GRILLE D'ANALYSE DES OBSERVATIONS DE MONT-DE-LANS

Enquête publique du lundi 20 novembre 2023 au jeudi 21 décembre 2023

Thème : Urbanisme

PLAN MASSE PROJETE - ECHELLE 1/200

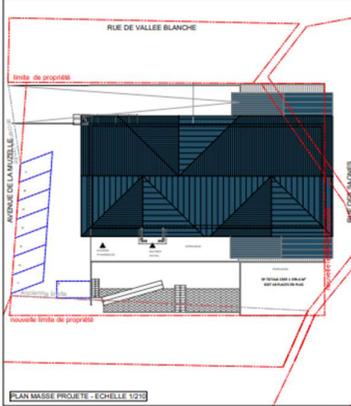
En l'état, projet de surélévation bloqué à cause des places stationnement qui ne sont pas récupérables sur la parcelle.

Nécessite également une révision de l'alignement sur le piz zonage + échange de parcelle convenus avec la commune.

SURFACE CREE	1 099 M ²
PLACES NECESSAIRES	18 PLAC
PLACES POSSIBLES SUR PARCELLE	8 PLAC
PLACES MANQUANTES	10 PLAC

FAÇADE EST PROJETEE

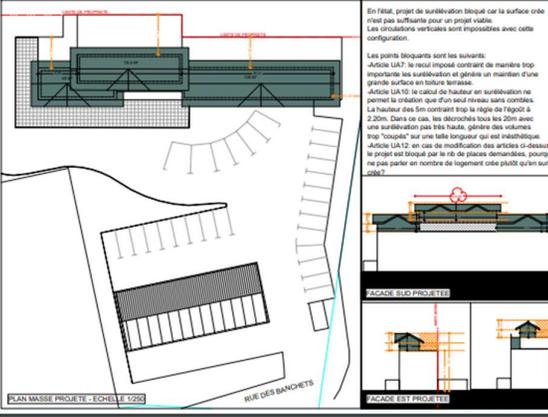
<p>En l'état, projet de surélévation bloqué car la surface orée n'est pas suffisante pour un projet viable. Les circulations verticales sont impossibles avec cette configuration.</p> <p>Les points bloquants sont les suivants :</p> <ul style="list-style-type: none"> - Article UA7 : le seul impératif contraire de manière trop importante la surélévation et génère un maintien d'une grande surface en toiture terrasse. - Article UA 10 : le calcul de hauteur en surélévation ne permet la création qui d'un seul niveau dans certains. - La hauteur des SIm contraignant trop la règle de l'égout à 2,20m. Dans ce cas, les décrochés sous les 20m avec une surélévation pas très haute, génère des volumes trop "couplés" sur une telle longueur qui est inesthétique. - Article UA12, en cas de modification des articles ci-dessus le projet est bloqué par le rd de places demandées, pour ne pas parler en nombre de logement orée plutôt qu'en surface.
